## **CONCORRÊNCIA 02/2016**

### **OBRAS DE IMPLANTAÇÃO DO NOVO PORTÃO 24 NO PORTO DO RIO DE JANEIRO.**

A seguir encaminhamos resposta aos questionamentos da licitante Portubrás Engenharia Ltda.:

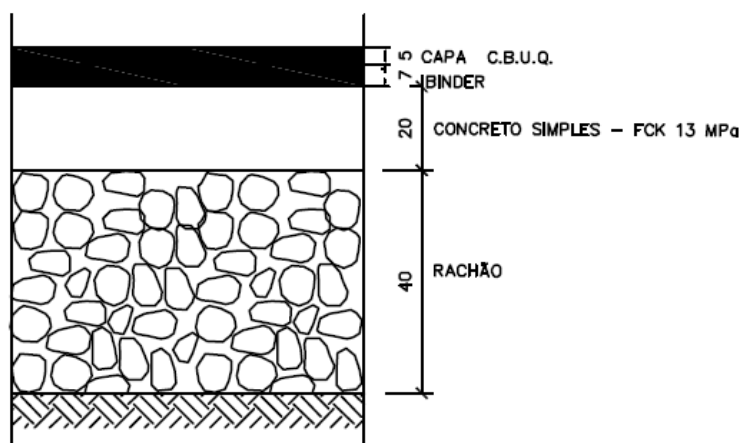
4 . No detalhamento da pavimentação (desenho abaixo), especifica uma camada de 20 cm de concreto simples . fck13Mpa. Não identificamos item de planilha. Favor esclarecer este ponto.

Resposta: não serão executadas pavimentações com esse corte típico. A base das pavimentações serão executadas com pó-de-pedra e brita corrida.
